**国際宇宙ステーションの日本実験棟「きぼう」  
(JEM)実験装置に係る安全評価  
質問に対する回答**

平成 20 年 9 月 16 日  
宇宙航空研究開発機構

本資料は、平成 20 年 9 月 4 日に開催された第 1 回宇宙開発委員会安全部会における国際宇宙ステーションの日本実験棟「きぼう」(JEM)実験装置(全天 X 線監視装置(MAXI)、宇宙環境計測ミッション装置(SEDA-AP))に係る安全評価についての報告に対して同部会構成員から提出された質問等に対し、独立行政法人宇宙航空研究開発機構(JAXA)が回答をまとめたものである。

Fig. SEDA-AP-7-1 Power off diagram for EMDE

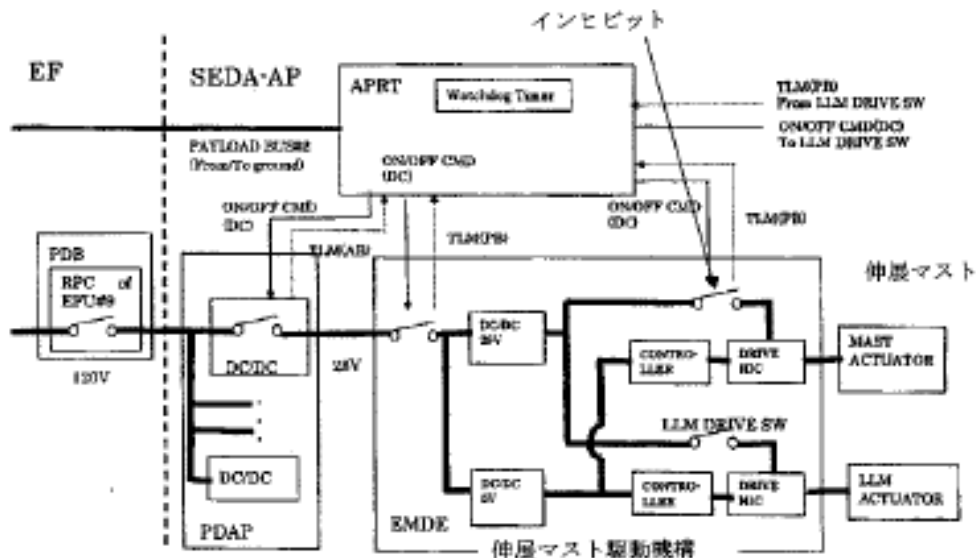
- (1)この実験装置に関する警報装置はないのでしょうか。
- (2)EVA 作業時の暴露部に関する監視、インヒビット処置等安全処置はどうされているのでしょうか。

- (1)MAXI 及び SEDA-AP には警報装置はありませんが、質問番号 6-4 の回答のとおり、MAXI の冷媒がリークし、船外実験プラットフォームのアクキュムレータの水位が下がった場合は、自動で遮断弁が閉じる処置を行い、その状況が地上の監視装置によりモニタされることになっています。
- (2)SEDA-AP に関しては、安全 1-1-4 8.4 項(3)のとおり、SEDA-AP に近づくような船外活動が行われる場合に、伸展マストの駆動機構の電源遮断としてインヒビットを以下の箇所に設けています。MAXI については、インヒビットによって制御する機器はありません。

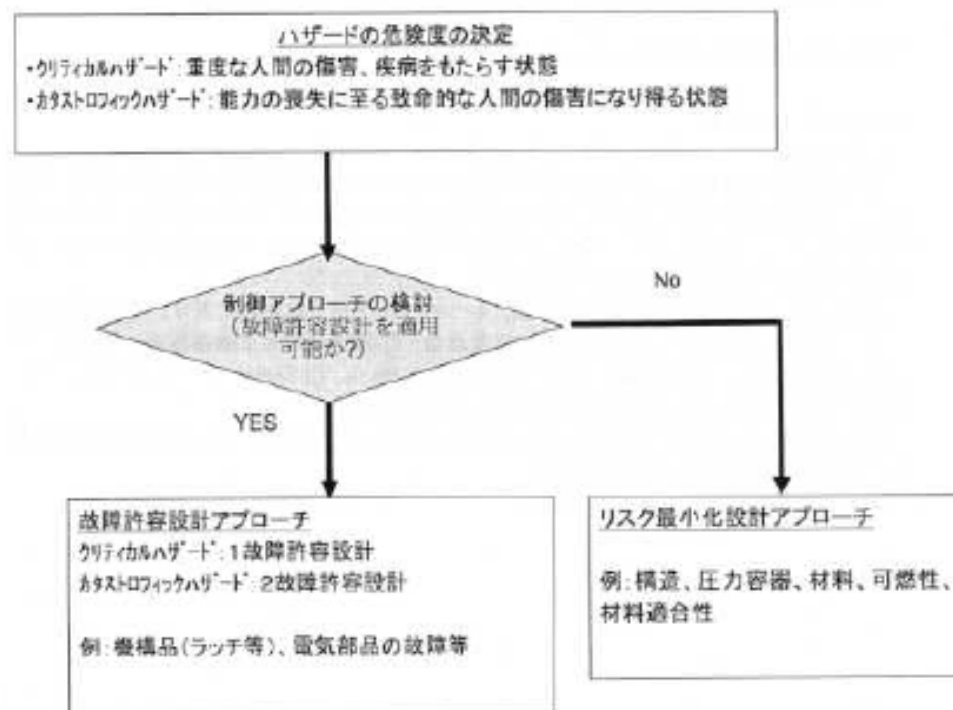
危険度に応じて対処が異なっているが、その危険度を明示すればわかりやすい。個別の【想定されるハザード】の後ろに危険度を示す言葉を追加し、資料修正のこと。

設計のための制御アプローチとしては、ハザードが識別された後、はじめにカタストロフィックハザードに対しては2故障許容設計、クリティカルハザードに対しては1故障許容設計の適用の可否を判断します。その上で、故障許容設計を適用することが合理的でない場合は、個々に設定されたNASAの安全基準(安全率、フラクチャコントロールの適用等)を満たすことによりリスク最小化設計(Design for Minimum Risk)を適用することがNASA安全要求に定められます。以下にフローを示します。

Figure 2(2/2) NO TOUCH AREA

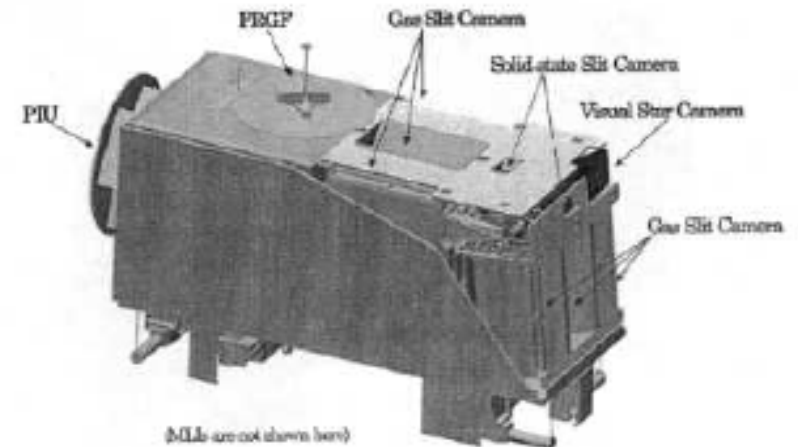
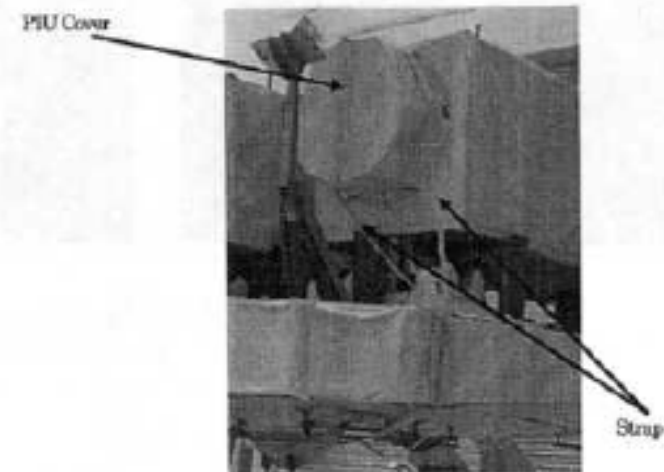
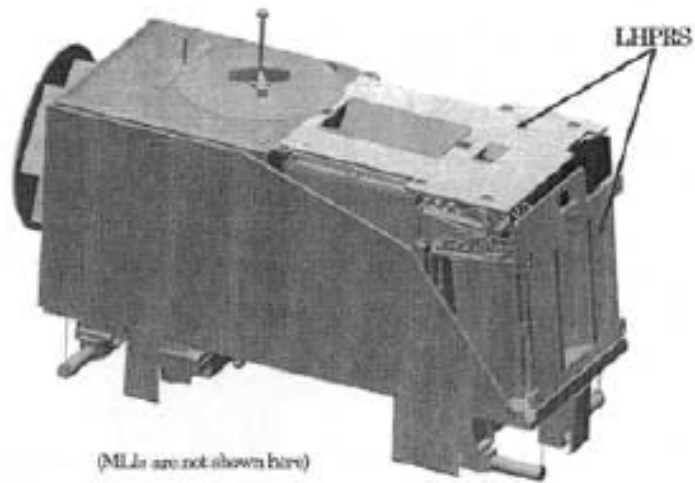
船外活動は手順に従ってハザード解析を実施した方が有効ではないか？

船外活動については、タスク内容を時系列的に示した「船外活動タスク定義書」を作成し、どのようなハザードが有りうるか、注意事項を記述し、NASA に提示することになっております。これにより、ハザードレポートで抽出したハザード内容と齟齬がないか再度チェックできるようになっております。

例として、MAXIの船外活動タスクは、4つのタスクが予定されており、それぞれについて、タスクの概要、必要な船外活動員数、船外活動対象機器名称、個数、対象機器の仕様、作業場所、作業に必要なツール、シャープエッジ/立入り禁止区域の有無、運用による制御方法を記しております。

MAXIの場合は、恒星センサのシャープエッジがありますので、にその該当箇所及び に制御方法が記載されております。

表-4 JEM 安全設計・検証結果(ハザードレポート) (3/7)

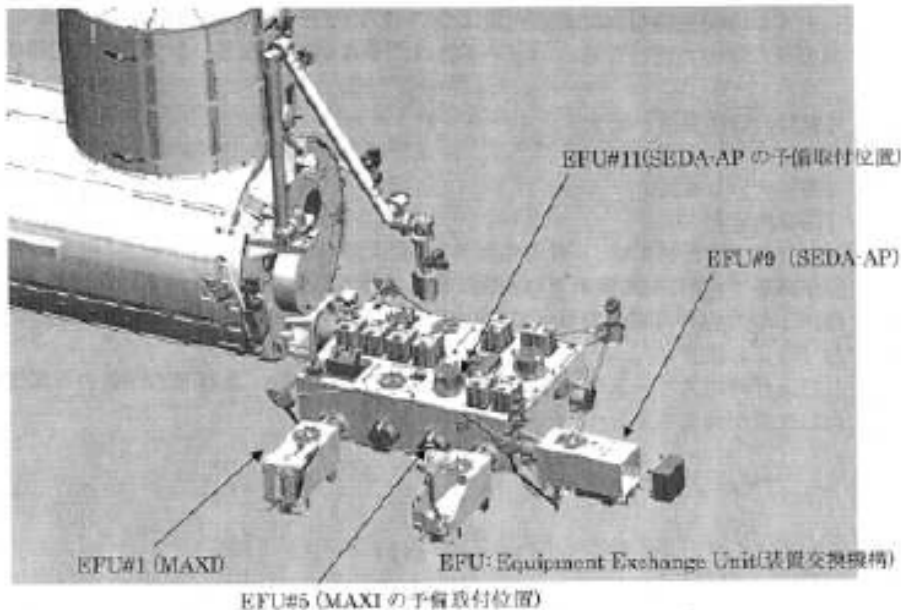
- (1) 実験装置をシャトル搭載のパレットから暴露部までロボットで移動し搭載する時のハザードが説明されていないように思いますが、これは私の見落としでしょうか。
- (2) 移動でのハザード、把持出来ない、ステーションへの衝突等が考えられますが、この問題は日本側の責任ではないのでしょうか。
- (3) 所定の位置に搭載出来ないと言う事故は考えなくて良いのでしょうか。

実験装置の船外パレットから船外実験プラットフォームに移設に関するハザードは平成14年のJEMシステムの安全審議にて報告させていただきました。識別されたハザードは、実験装置が放出されることによる衝突(ハザードレポート NASDA-0011)とロボットアームの衝突(同 NASDA-0012)でした。以下に平成14年の報告資料の抜粋を添付します。

図-1 過電流保護回路

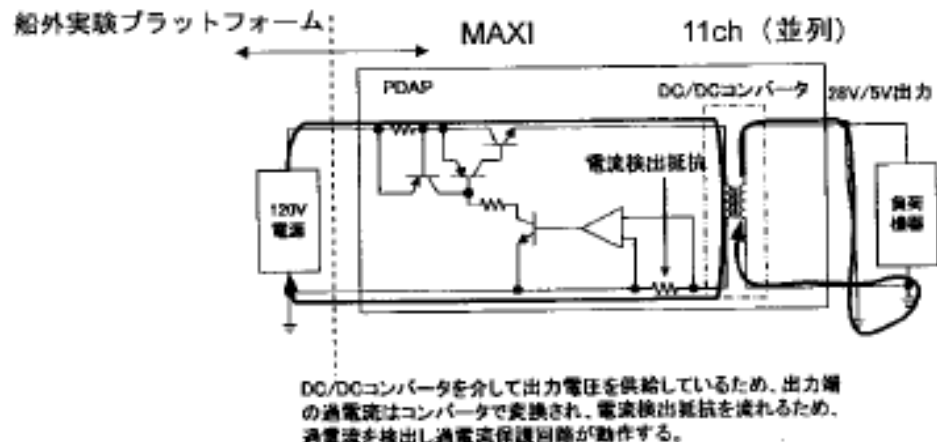
“電力系統の地絡時の過電流による機器損傷”については対策が十分なのか疑わしい。

ETS-8 の教訓がどの程度生かされているのか。

- (1) きぼう船外プラットフォーム(EF)から供給される電力は、MAXI の電力分配器(PDAP)により各機器に供給されます。
- (2) PDAP 内に、各機器への供給電流が超過した場合に電力を遮断する過電流保護回路(カレントリミッタ)を各供給チャンネル毎に設けています。
- (3) 図-1 に保護回路が動作する複式図を示します。1 次電源側に保護回路を挿入し、2 次側(出力側)とは DC/DC を介してアイソレーションされています。2 次側の過電流は DC/DC で変換されて 1 次側のリターンラインを流れるため、これを検出して過電流保護回路が動作します。
- (4) これらのカレントリミッタの動作については、各チャンネルごとに過電流負荷試験を行い正常に動作することを確認しています。
- (5) なお、MAXI 内の各機器単位でも過電流保護機能があるため 2 重の保護処理がなされています。また、きぼう船外プラットフォーム
